Znak sprawy: ZP/91/PN/2024

## ODPOWIEDŹ nr 1 na zapytania w sprawie SWZ

### „DOSTAWA SPRZĘTU MEDYCZNEGO JEDNORAZOWEGO UŻYTKU”

Dla pozycji 1 - Cewnik do żył centralnych 4-światłowy, Średnice wewnętrzne: 12/16/18/18 G, 8,5F 20cm

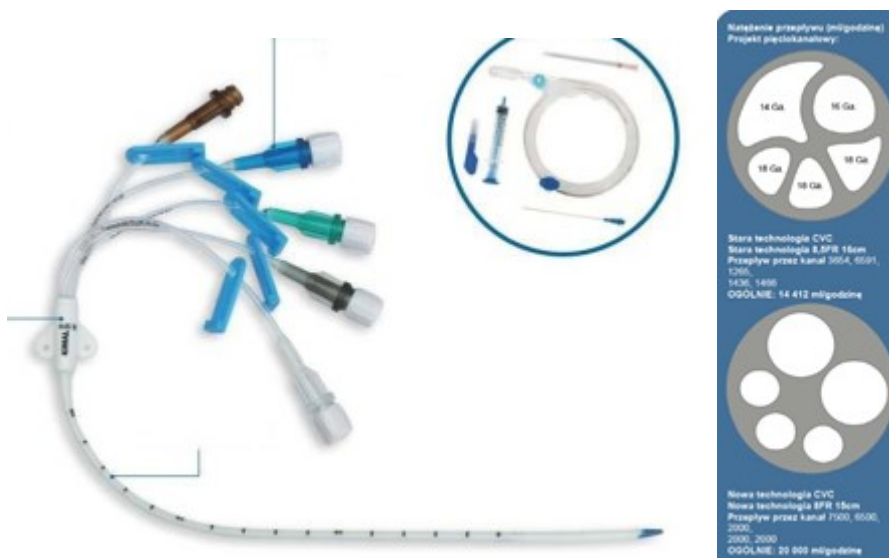
Uprzejmie prosimy o dopuszczenie produktu o niewielkich różnicach w parametrach technicznych, spełniającego parametry równoważności z zachowaniem pełnych funkcji leczniczych dla cewnika centralnego: oferujemy cewnik centralny zawierający prowadnicę umożliwiającą podłączenie dowolnej elektrody EKG- takie rozwiązanie nie wymaga dodatkowego kabla EKG, jednocześnie zostaje zachowana funkcjonalność w zakresie obrazowania, cewniki centralne o zwiększonym przepływie, posiadające innowacyjne rozwiązanie jakim jest laminarny przepływ, który można osiągnąć tylko poprzez zaprojektowanie i wyprodukowanie wszystkich kanałów tak, aby były okrągłe - ta innowacja zapewnia, że zarówno turbulencje, jak i opór są zredukowane do absolutnego minimum, co prowadzi do wyższych niż kiedykolwiek wcześniej prędkości przepływu. Cewniki wykonane są z poliuretanu nieprzepuszczalnego dla promieni rentgenowskich. Końcówka cewnika ma kształt stożkowy i jest pokryta bardziej miękkim materiałem. Linia ta obejmuje kodowane kolorystycznie, w skład zestawu wchodzi: igła echogeniczna 18G x 7,0 cm końcówka echogeniczna dla poprawy widzenia w USG, końcówkę CVC można również zweryfikować za pomocą RTG, rozszerzacz z powłoką hydrofilną aktywowany solą fizjologiczną w celu zmniejszenia tarcia podczas wkładania, prowadnik nitinolowy o średnicy 50cm x 0,035 nitinol nie stalowy - dzięki temu nie załamuje się u pacjenta, strzykawka prowadząca 5CC umożliwia przejście prowadnika przez strzykawkę, skrzydło do mocowania wtórne 2 szt. standardowe, nr. 11 standardowy skalp.

**Odpowiedź:**  
**Zamawiający informuje, iż pozostaje przy zapisach SWZ.**
